**Avis de la mission régionale
d'autorité environnementale
Hauts-de-France
sur le projet de parc éolien
déposé par les sociétés « Ferme éolienne du Bois Masson »,
« Ferme éolienne des Trois Rivières »
et « Parc éolien de l'Equinville »
sur les communes de Mortemer (60),
Le Frestoy-Vaux (60), et Rollot (80)**

**n°MRAe 2019-4105
2019-4106, 2019-4107**

Synthèse de l'avis

*Localisation des éoliennes du projet
(source : résumé non technique page 42).*

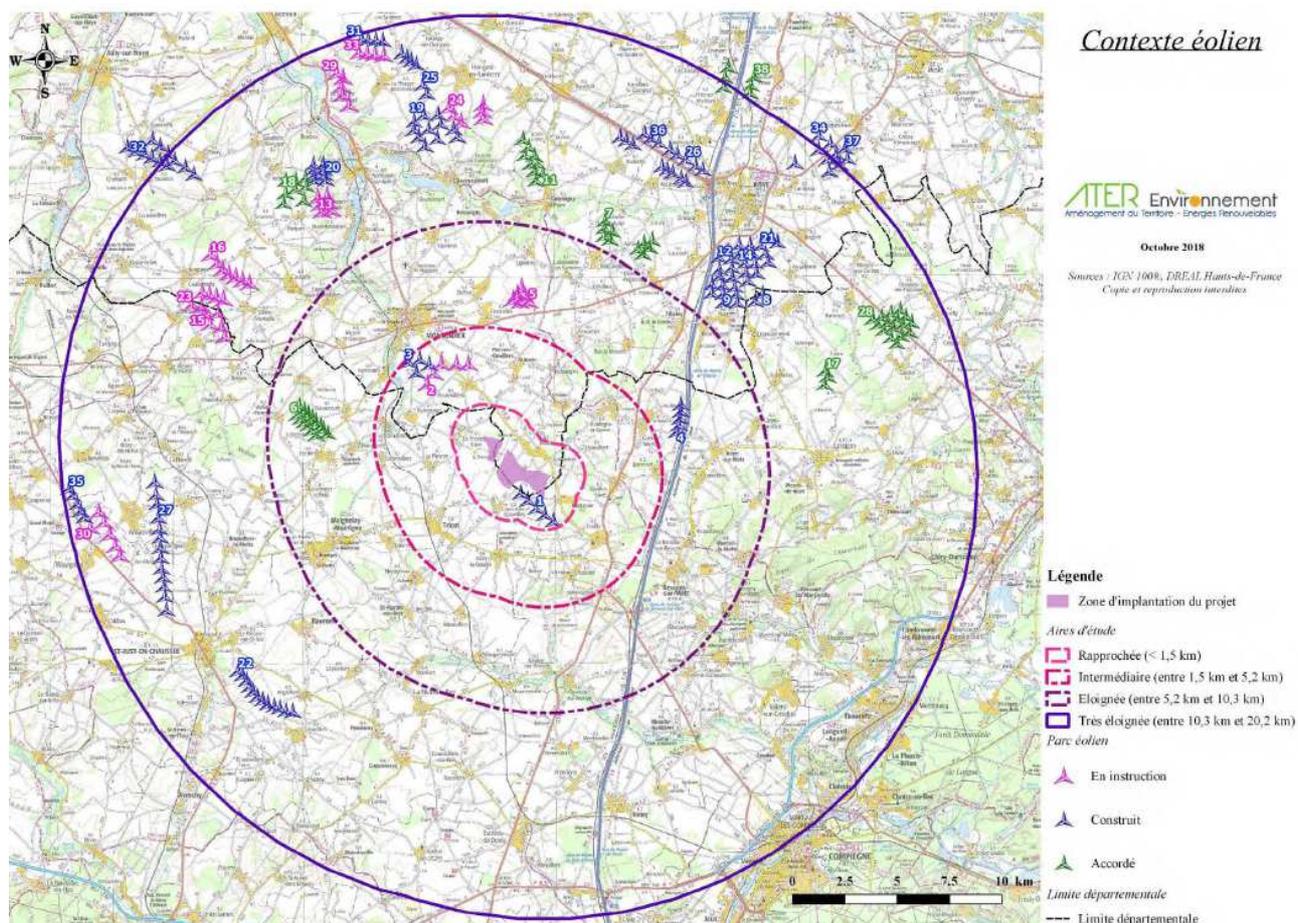
Le parc vient s’implanter dans la continuité du parc éolien du Champ Chardon au sud.

Le projet est localisé dans un contexte éolien très marqué avec 33 parcs éoliens recensés dans un rayon de 20,2 km. Sur ces 33 parcs, 18 sont actuellement en service, 8 ont été autorisés et 7 sont en cours d’instruction.

Carte des habitats (page 409 de l'étude d'impact)

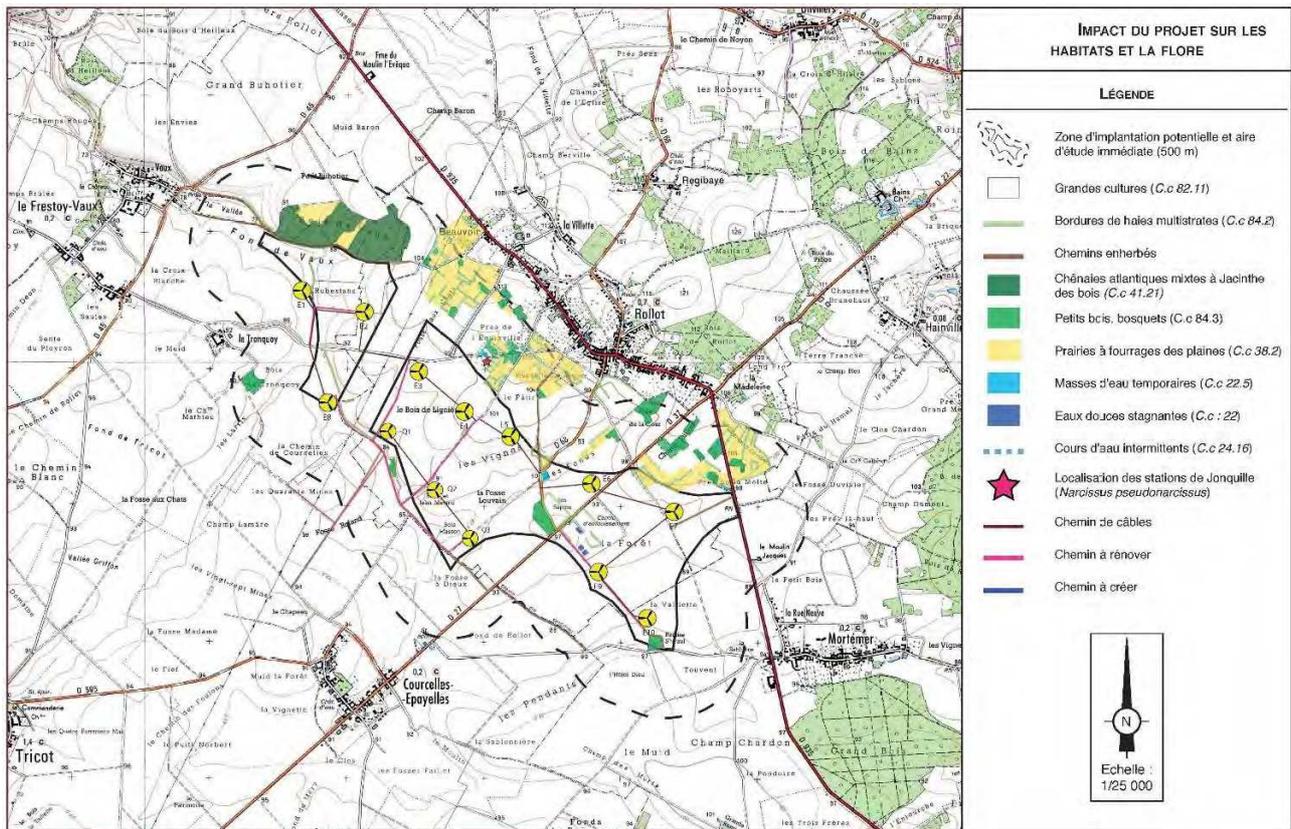
Le milieu d'implantation du parc est constitué de grandes cultures avec à proximité des petits boisements, des bosquets et des prairies, ainsi que des mares (cf la carte des habitats ci-dessous).
